**Forum mondial de l'harmonisation
des Règlements concernant les véhicules**

Groupe de travail du bruit et des pneumatiques

**Pneus : Règlement ONU n° 109 (Pneumatiques rechapés
pour les véhicules utilitaires et leurs remorques)****Proposition d'amendements au Règlement ONU n° 109****Communication des experts du Bureau international permanent des
associations de vendeurs et rechapés de pneumatiques (BIPAVÉR)***

« Exemple 1 :

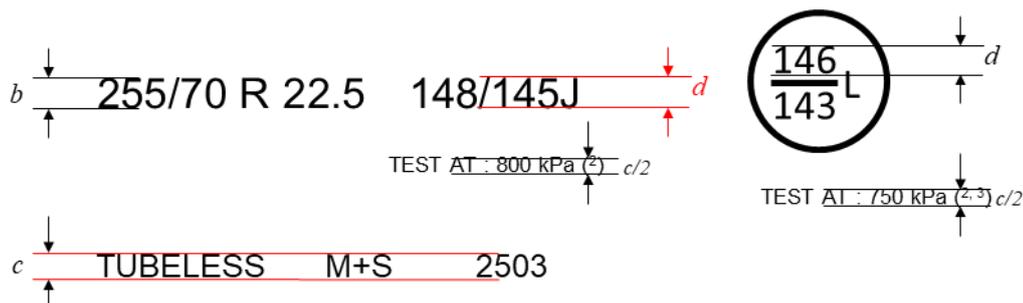
Figure, remplacer et modifier comme suit :

- ¹⁾ L’indice PSI peut être utilisé à la place d’une valeur de pression exprimée en kPa pour les pneumatiques homologués pour la première fois avant le 1^{er} janvier 2018. Le marquage en kPa peut être précédé de “TEST AT :” ou de “TEST INFL :”, ou du symbole “@”.

Devant être gonflé à ~~620~~ **800** kPa pour les **deux** essais d’endurance charge/vitesse, **dans l’exemple 1, à 800 kPa pour l’essai d’endurance charge/vitesse selon la combinaison charge/vitesse principale et à 750 kPa pour l’essai selon la combinaison charge/vitesse supplémentaire dans l’exemple 2 dont le symbole PSI est 90.**
